Tweede verdieping NIEUWE TOESTAND

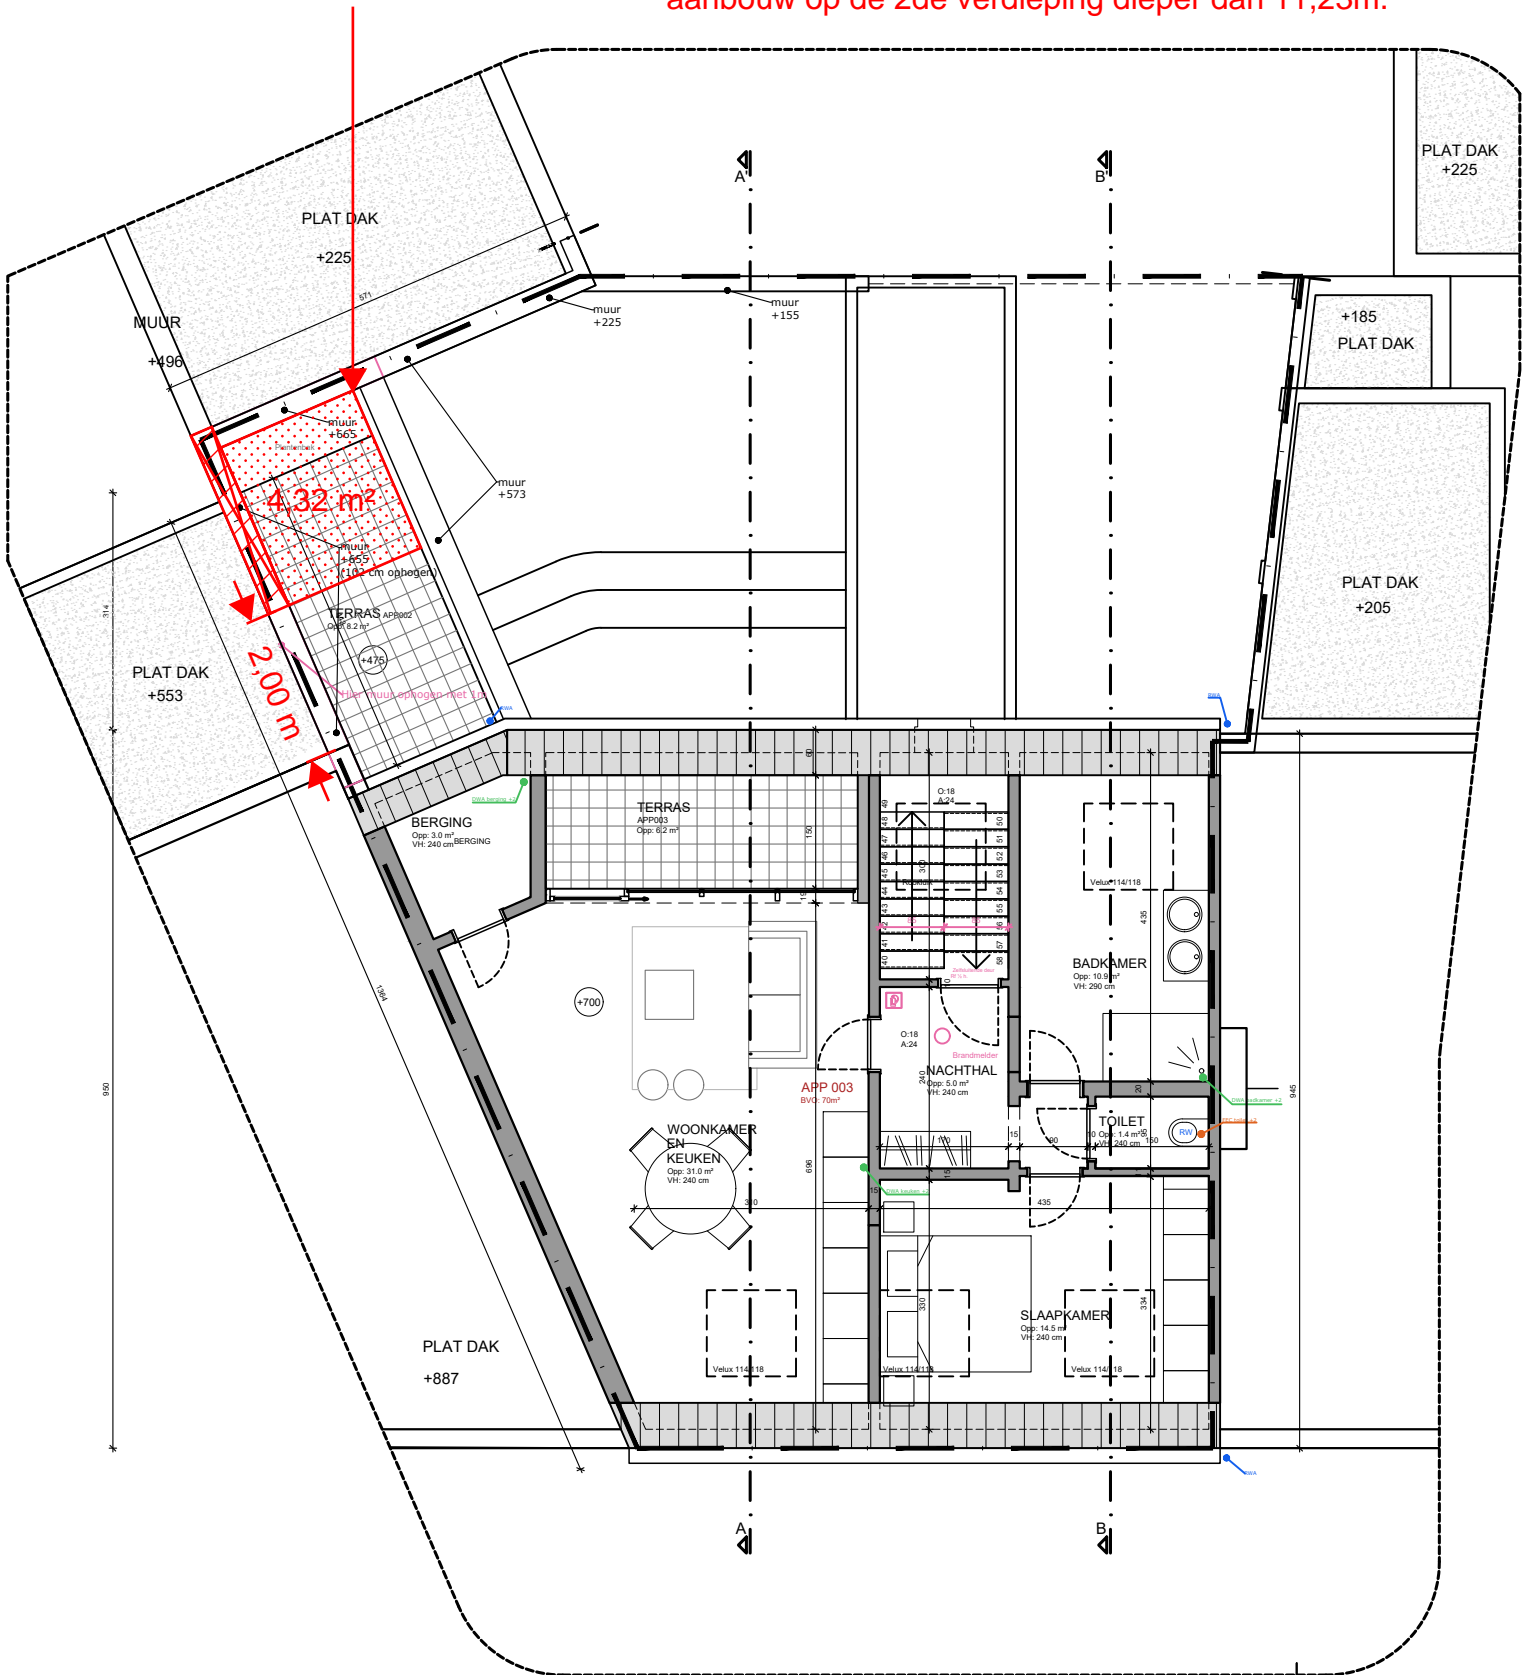
Uitgesloten uit de vergunning

In te richten als ontoegankelijk groendak
Het dakterras en groendak dienen afgescheiden te worden d.m.v. een borstwering van min. 1,1m hoog.

- Het bijkomend ophogen van de linker scheidingsmuur vanaf een diepte van 11,23m (2m dieper dan linker aanpalende)
- Het inrichten van een dakterras op het platte dak van de aanbouw op de 2de verdieping dieper dan 11,23m.

**ZIE BIJZONDERE
VOORWAARDE(N)**
